改善箇所説明図

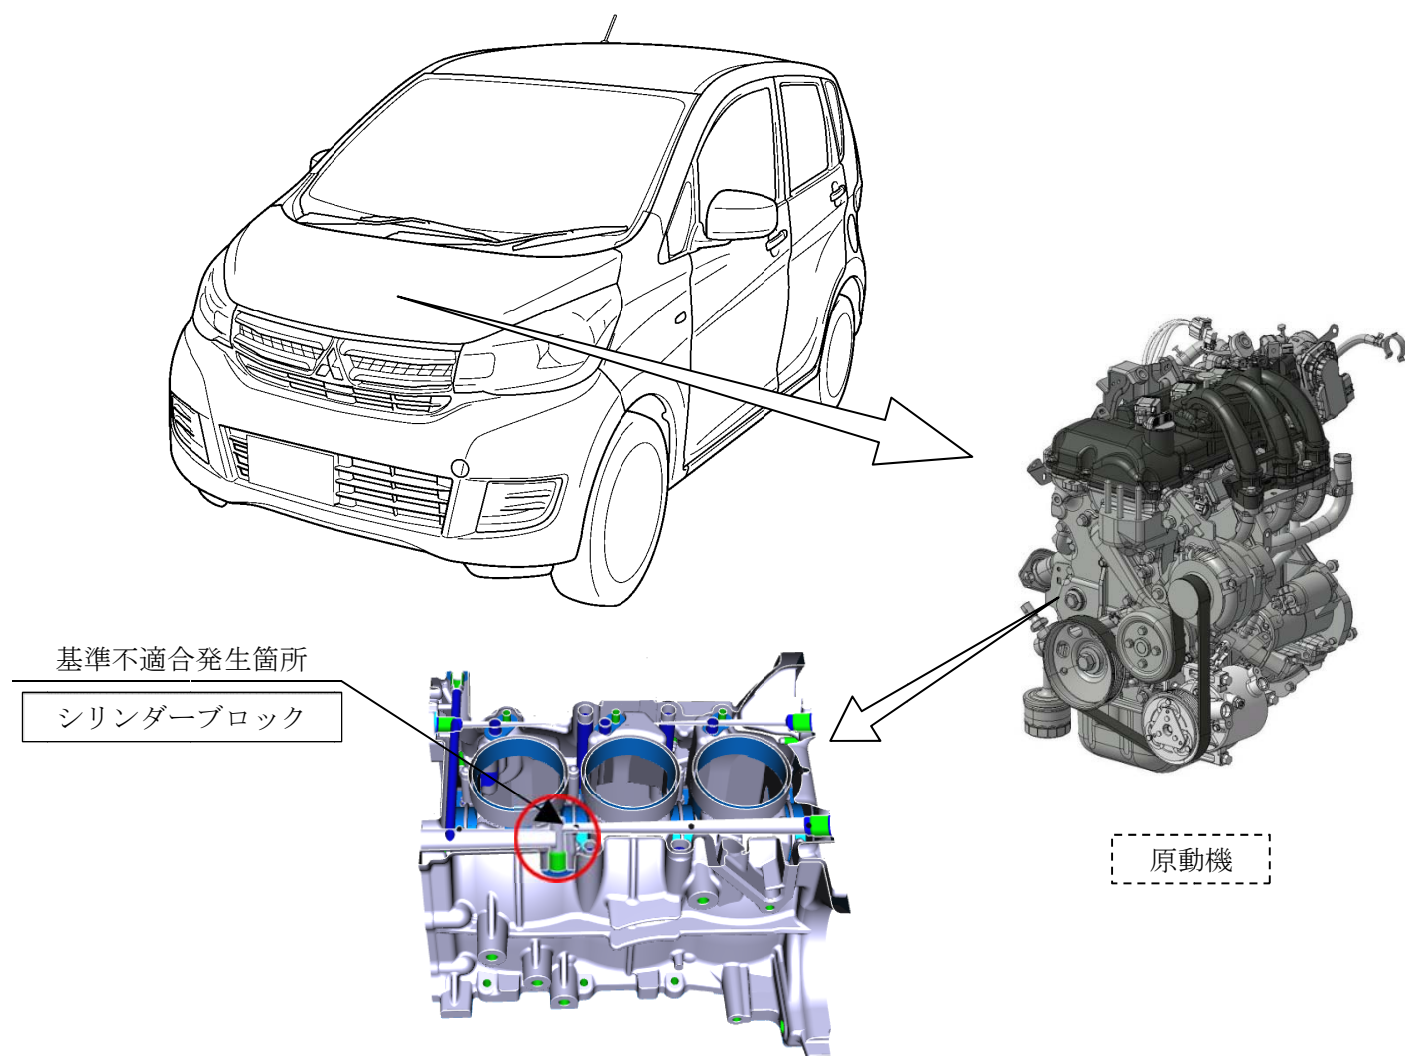
原動機のシリンダーブロックにおいて、鋳造型の中子がずれたまま鋳造されたため、オイル通路が完全に貫通していないものがある。そのため、オイル供給不足によりクランクシャフトのジャーナルメタルが焼き付き、異音が発生し、最悪の場合、原動機が焼き付くおそれがある。

全車両、シリンダーブロックの製造ロットを確認のうえ、該当するものは、オイル通路の貫通状態を確認し、未貫通または一部閉塞している場合は原動機を良品と交換する。

識別：運転者席側ドアチェッカーのヒンジにあるピン下側の頭部に、白または黄色ペイントを塗布する。
